NUE - Annexe 19.
MODIFICATIONS DU NIVEAU D'IMPLANTATION DES BATIMENTS ABCD
MODIFICATION D'IMPLANTATION DES BATIMENTS GH
MODIFICATION DU PROFIL DES BÂTIMENTS EF
SENS DE CIRCULATION

NOTE EXPLICATIVE

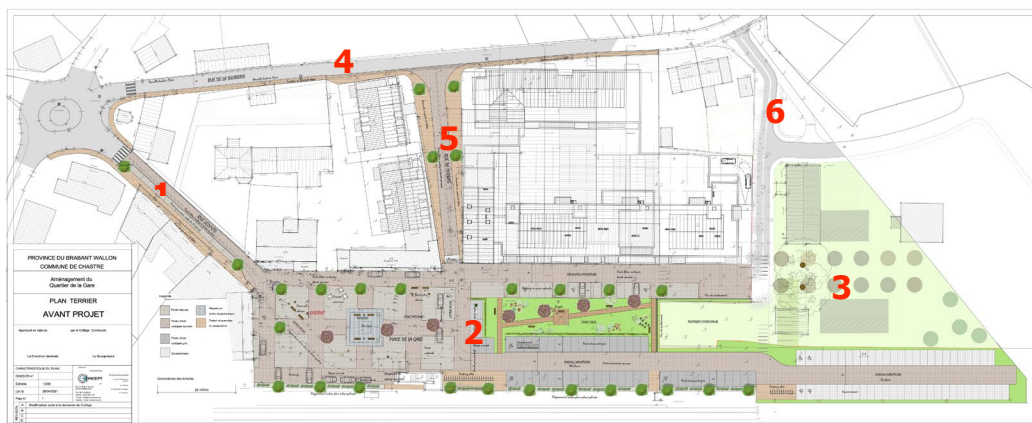
La voie d'accès à la place de la Gare est la rue de la Sucrierie poursuivie par la ruelle de Perbais partiellement en sens unique montant vers la place. La sortie de la place se fera par la rue Ledocte qui sera mise à sens unique sortant, contrairement à son statut actuel à double sens. Il s'agit d'une première modification du projet par rapport à celui introduit en décembre 2020.

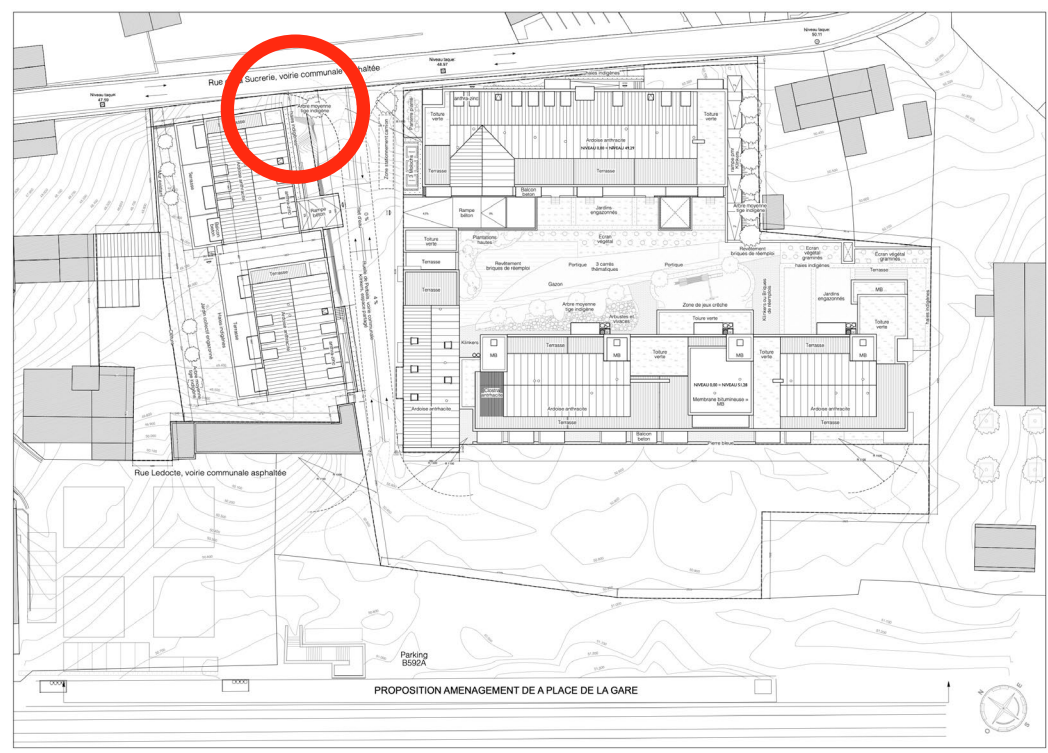
Ces options d'organisation de la circulation ont été analysées par le bureau d'études agréé en études de mobilité ~~d'incidences sur l'environnement~~ STRATEC dans son étude du 11 décembre 2020 jointe à la demande de permis. Elle aboutit à la conclusion que le projet n'amènera pas de détérioration des conditions de circulation par rapport à la situation actuelle qui restera globalement fluide. Une zone de ralentissement à l'approche du rond-point avec moins de fluidité au carrefour Perbais/Sucrierie est cependant mentionnée avec jusqu'à une dizaine de véhicules sortants du site qui pourront être en attente d'insertion dans la rue de la Sucrierie, attente liée aux remontées de véhicules entrant et se confrontant à la portion aujourd'hui trop étroite de rue de la Sucrierie.

Cette situation pourrait être résolue par l'adaptation de la largeur de l'assise de la rue de la Sucrierie, comme il a été prévu de le faire dans le permis octroyé pour la construction de l'immeuble d'angle Sucrierie/Ledocte.

En réponse à cette analyse, pour améliorer la fluidité du trafic à cet endroit mais aussi pour sécuriser le parcours piéton sur un trottoir de 1,50m de large tout le long de la rue de la Sucrierie sur le domaine de Chastre, **le collège a décidé** de mettre en oeuvre le processus d'expropriation qui touche les parcelles longeant la rue de la Sucrierie depuis le rond-point de RN 273.

4. **MODIFICATION DES BATIMENTS E ET F**

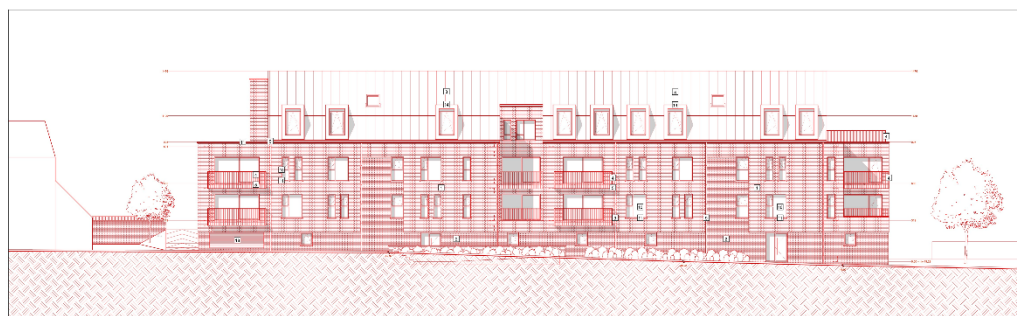
- ▶ Diminution de gabarit des bâtiments E-F (< effet de socle-hauteur bâti)
- ▶ Abaissement des niveaux de dalle et recul de l'entrée des parkings E-F de 121cm
- ▶ Abaissement des rez-de-dalle du bâtiment F de 145cm

Pour minimiser au maximum l'effet de socle continu que proposait la version initiale des bâtiments E et F, le niveau de leur parking commun a été descendu de 121 cm par rapport au premier plan de permis et a été aligné sur le niveau de parking des bâtiments ABCD.

ELEVATION AVANT SITUATION PU 2020 : 1 / 100

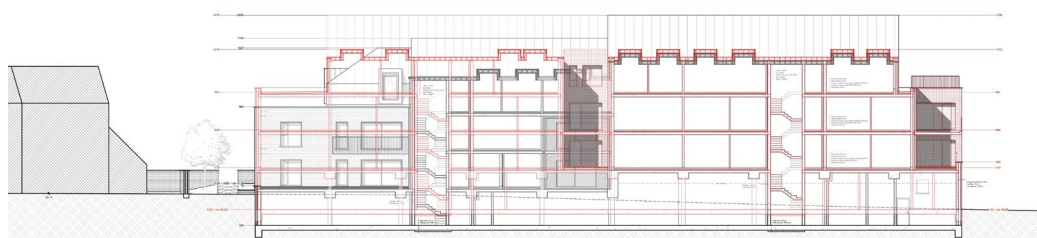
Pour permettre cette option, l'entrée du parking EF a du être reculée et est désormais alignée à l'entrée du parking CD en fond de circulation d'accès intérieure.

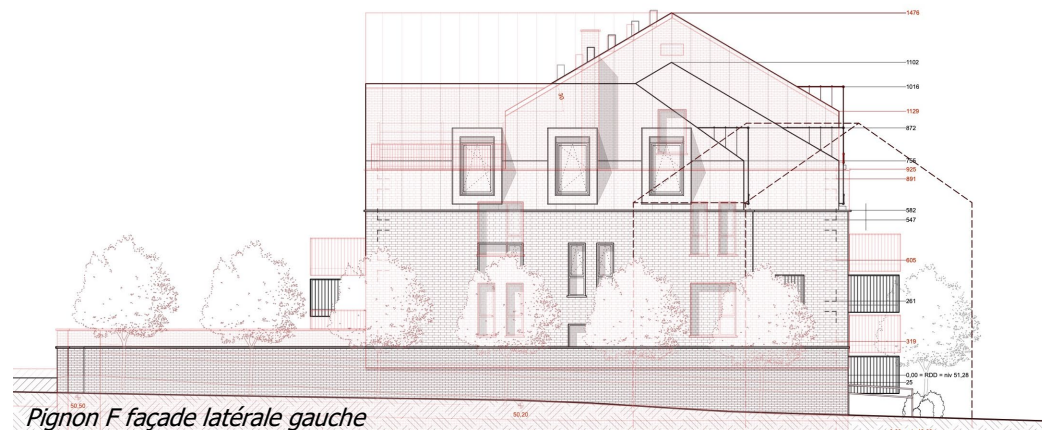
Sa façade à rue a été reculée de 3,41m par rapport à l'alignement proposé dans les plans initiaux, induisant une profondeur brute de bâtisse moindre, soit 13,66 m au lieu de 17,07m, presque concordant à la profondeur de 13m prescrite au PCAR et plus proche de celle du bâti voisin.

De plus, outre la diminution de la largeur du bâti F qui induit directement une réduction de longueur des versants de toiture et donc sa hauteur de faite, le rabaissement direct de la ligne de gouttière a été opéré pour augmenter le rabaissement du plénum de toiture jusqu'à obtenir un rabaissement du faite du bloc F de 2,50m (soit quasi la hauteur d'un niveau) pour sa partie couvrant l'about du bâti F et de 1,75m pour sa partie liaisonnée au bâtiment E.

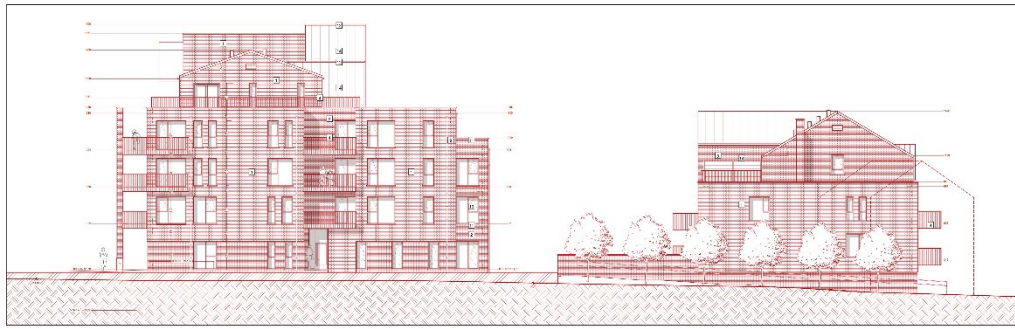
Combinant l'encaissement du socle (-1,21m) et la diminution de la largeur du bâti F (-3,41m), une étude a encore été menée sur le profil de la toiture de F afin de présenter un volume bâti moins invasif.

En effet, le volume de toiture du projet initial était traité en pignon sur l'about de F (le flanc gauche du bâti). Pour minimiser l'emprise de la toiture que présentait un faitage continu sur la longueur du bâti, l'about de toiture a été remplacé par un volume sous **toiture à croupe**, proposant un volume bâti plus compact et offrant une prise de lumière moindre vis-à-vis du bâti d'en face puisque la croupe diminue le volume bâti.
